INFORME DE CONTROL ESPECÍFICO N° 042-2024-2-2682-SCE

"EJECUCIÓN CONTRACTUAL DE LA OBRA CREACIÓN DE PISTAS Y VEREDAS DE LA LOCALIDAD RIO SECO DE GREGORIO PITA - PROVINCIA DE SAN MARCOS - DEPARTAMENTO DE CAJAMARCA"

INFORME DE CONTROL ESPECÍFICO N° 042-2024-2-2682-SCE

Imagen n.° 1:
DETALLE DE SARDINEL: Plano n.° CC – 02 y Plano n.° CB - 01

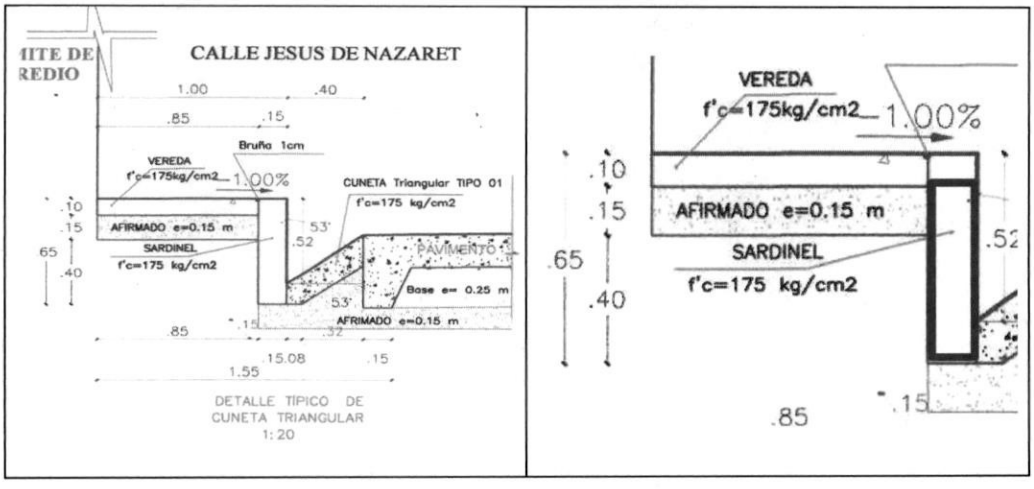
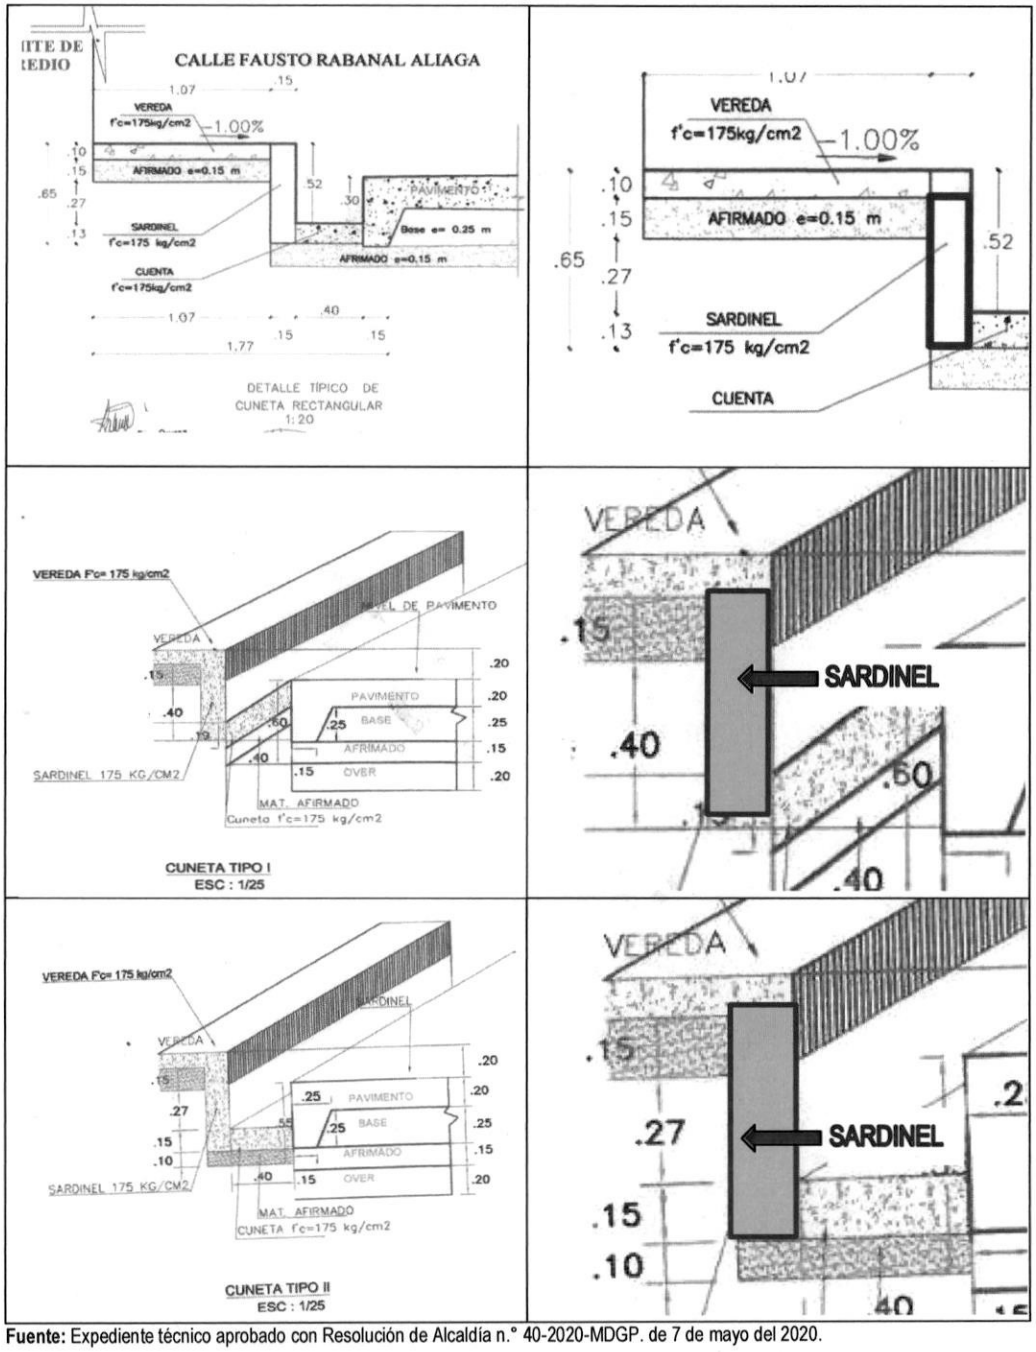
Al respecto, de la revisión, al plano CC - 02 "CORTES DE CALLES SECCIONES" del expediente técnico de Obra **(Apéndice n.° 10)**, donde se encuentran los detalles típicos de CUNETA RECTANGULAR y CUNETA TRIANGULAR, se advierte que la altura del sardinel proyectado (independientemente del espesor de la vereda) es de 0.55 m.

Asimismo, en el plano CB – 01 "DETALLE DE VEREDA, CUNETAS Y BADENES" **(Apéndice n.° 11)**, donde se encuentran los detalles de la CUNETA TIPO I (triangular) y CUNETA TIPO II (cuadrada), se advierte que la altura del sardinel proyectado (independientemente del espesor de la vereda) es de 0.55 m. en la cuneta tipo I y de 0.57 m. en la cuneta tipo II, tal como se evidencia en las siguientes imágenes:

Sin embargo, en la planilla de metrados del expediente técnico aprobado ITEM 6.2 PLANILLA DE METRADOS POR ITEMS **(Apéndice n.° 13)**; se advierte que para determinar el volumen de concreto y la superficie de encofrado y desencofrado de las partidas *06.03.01 Concreto f´c=175 kg/cm2 en sardineles y 06.03.02 Encofrado y desencofrado, del componente 6. Sardineles,* se consideró una altura de sardinel de 0.65 m. y el encofrado de las dos caras laterales (interior y exterior).

> *"(…)*
>
> *Respuesta:*
>
> *Como se puede observar en la imagen 01, la altura total del sardinel sin considerar la vereda es de 0.55m, en los tramos en los que no se considera vereda, sería de 0.65 m hasta el nivel de vereda, concluyendo que la altura digitada en el metrado presenta un error, ya que la altura real sería 0.55 m en los tramos de vereda, y de 0.65 m en los tramos donde solo se considera área verde, por lo tanto las partidas 06.03.01 Concreto fc=175 kg/cm2 en sardineles de vereda, y partida 06.03.02 Encofrado y desencofrado, presentan un dato erróneo, por lo que debe ser analizado durante la ejecución según como haya sido realizado.*
> *(…)"*

Imagen n.° 2:
PAUTAS CONSTRUCCIÓN PAVIMENTO: Plano n.° P – 01

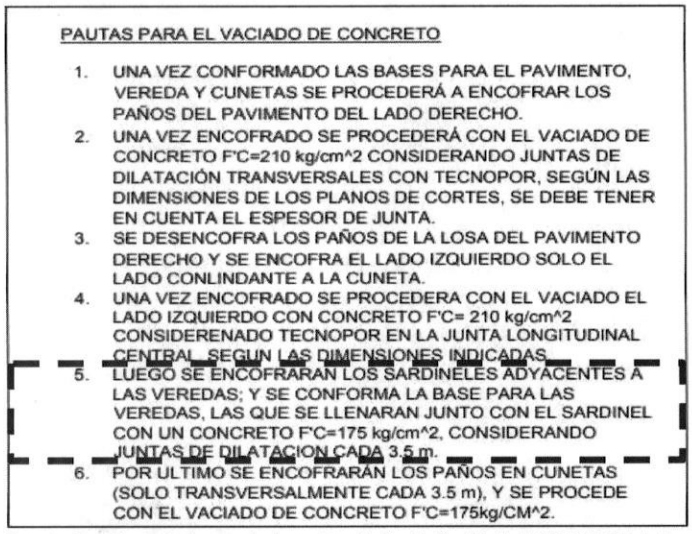
También, en el plano P – 01 "PAUTAS CONSTRUCCIÓN PAVIMENTO" del referido expediente técnico aprobado **(Apéndice n.° 12)**, se encuentra el cuadro de diálogo denominado PAUTAS PARA EL VACIADO DE CONCRETO, donde se indica en la pauta n.° 5, que las veredas se llenarán junto con los sardineles, tal como se evidencia en la siguiente imagen:
